訂正のお願い

*No.J-582 ニッサン ルークス 2010年6月(ML21S系)を下記の通り訂正いたします。

P.37 B290

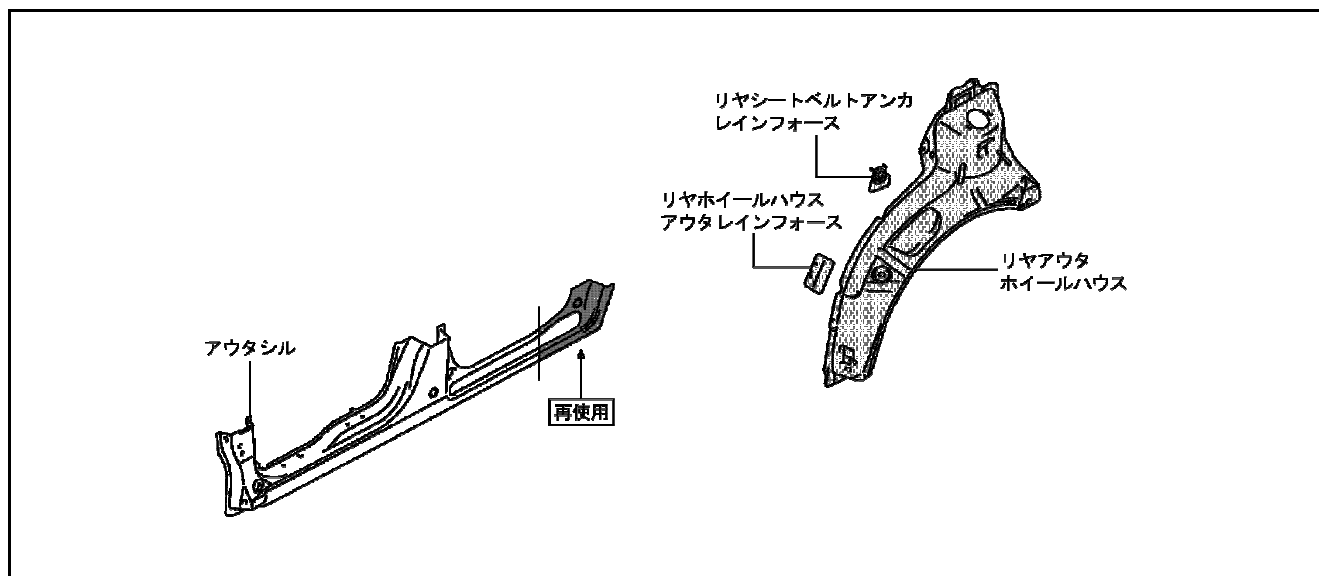
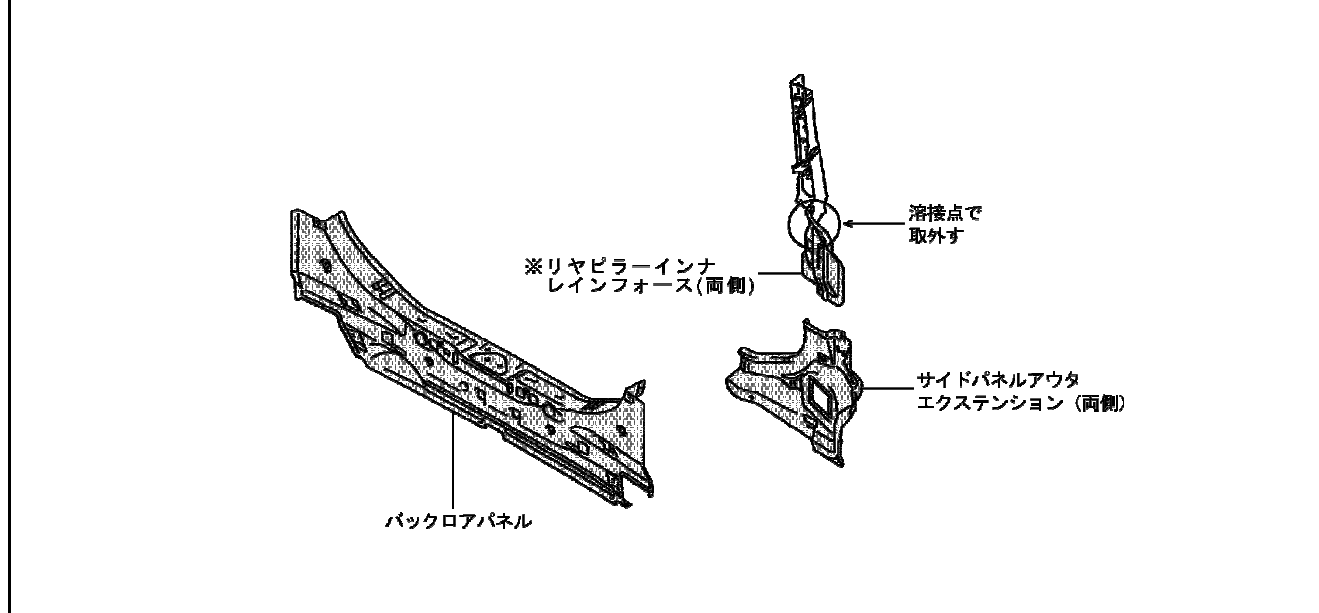
指数値の変更訂正、指数テーブル欄の追加訂正、イラスト欄の備考およびイラスト追加があったため、差替え願います。

B290 バックロアパネル取替		1 台
5. 30	取外し状態	
	・リヤバンパ	・両側スライドドアAssy
	(含) 作業および部品の脱着または取替	
	・両側スライドドアパネルサエクステンション	・付属品
	・必要範囲のトリム類	・水密テスト
 バックロアパネル サイドパネルアウト エクステンション (両側)

B290 バックロアパネル取替		1 台
5. 70	取外し状態	
	・リヤバンパ	
	・両側スライドドアAssy	
	(含) 作業および部品の脱着または取替	
	・両側サイドパネルアウトエクステンション	
	・付属品	
	・両側リビラーインナレインフォース	
	・水密テスト	
	・必要範囲のトリム類	
	「備考」	
	※リビラーインナレインフォースは、上部をボデー側に残して下部のみ取替る作業。

▶※の部品については指数テーブル欄の「備考」を参照。

P.38 B310

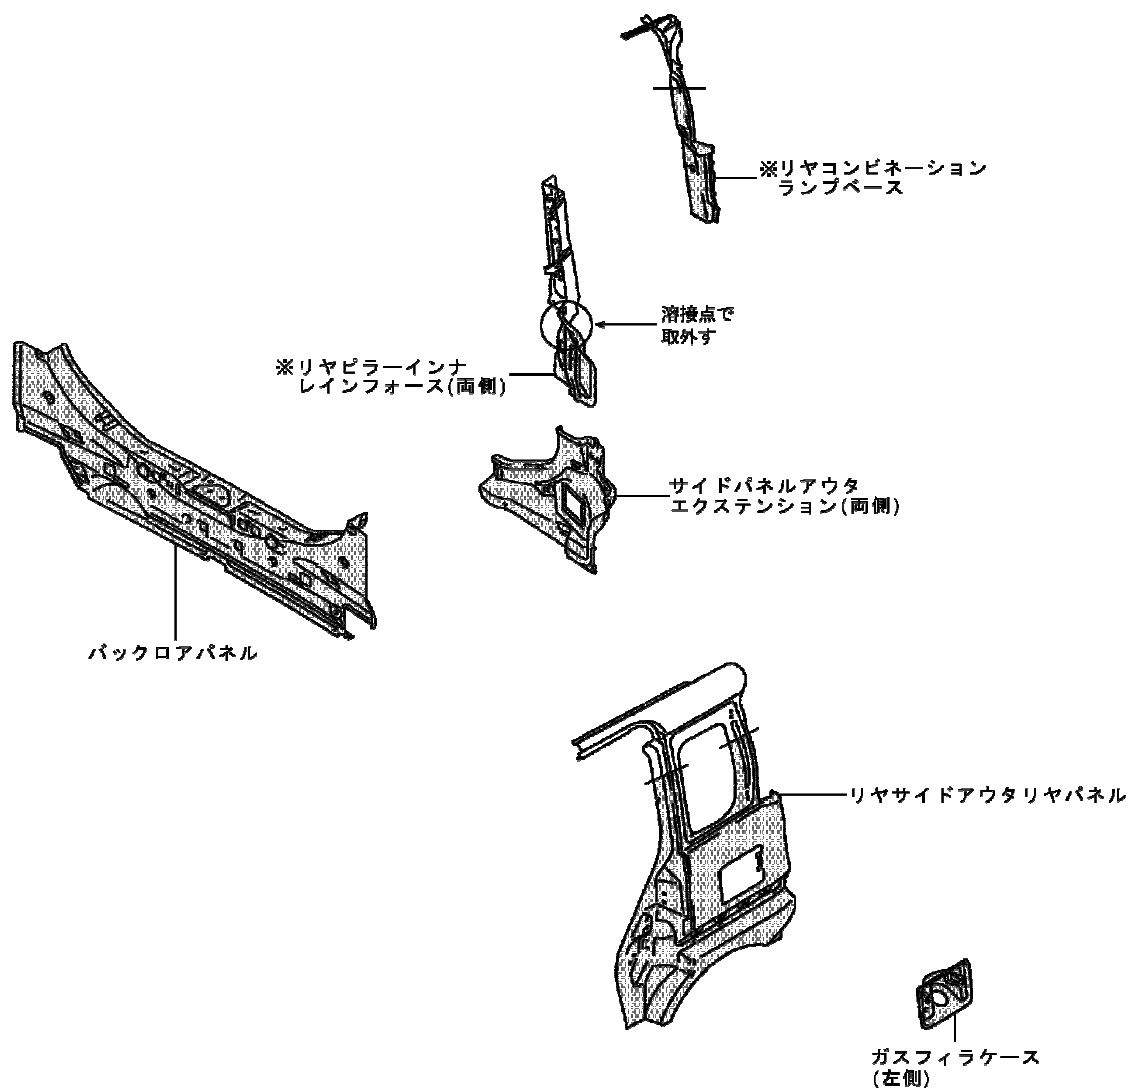
指数値の変更訂正、指数テーブル欄の追加訂正およびイラスト追加があったため、差替え願います。

B310 片側リヤサイドアウトリヤパネル、バックロアパネル取替		片側
9. 50	リヤサイドアウトリヤパネル上部および下部(アウタシル部)でのカット作業	
	取外し状態	
	・ガードスプラッシュ(ハイウェイスター)	・リヤシート
	・両側スライドドアAssy	・サイドウインドウガラス
	・リヤバンパ	
	(含) 作業および部品の脱着または取替	
	・リヤコンビネーションランプベース	・必要範囲のトリム類
	・ガスフィルケース(左側)	・付属品
※両側サイドパネルアウタエクステンション		・水密テスト
	コンビネーションランプホテ Assy	
	[除] 作業および部品の脱着または取替	
・ヘットライニング Assy		・フューエルタンクAssy
「備考」		
※リヤコンビネーションランプベースは上部でのカット作業。		
▶※の部品については指数テーブル欄の「備考」を参照。 ▶カット断面図はB270 (P36) を参照。

B310	片側リヤサイドアウトリヤパネル、バックロアパネル取替	片側
10.10	リヤサイドアウトリヤパネル上部および下部(アウトリヤ部)でのカット作業	
	取外し状態	
	・カートのスプラッシュ(ハイウェイスター) ・両側スライドドアAssy ・リヤバンパ	・リヤシート ・サイドウインドウガラス
	(含) 作業および部品の脱着または取替	
	・リヤコンビネーションランプベース ・ガスフィラケース(左側) ・両側サイドパネルアウトエクステンション ・両側リヤビラーインナレインフォース	・コンビネーションランプボデーAssy ・必要範囲のトリム類 ・付属品 ・水密テスト
	[除] 作業および部品の脱着または取替	
	・ヘットライニング Assy	・フューエルタンクAssy
	「備考」	
	※リヤコンビネーションランプベースは上部でのカット作業。 ※リヤビラーインナレインフォースは、上部をボデー側に残して下部のみ取替る作業。

▶※の部品については指数テーブル欄の「備考」を参照。

▶カット断面図はB270 (P36) を参照。
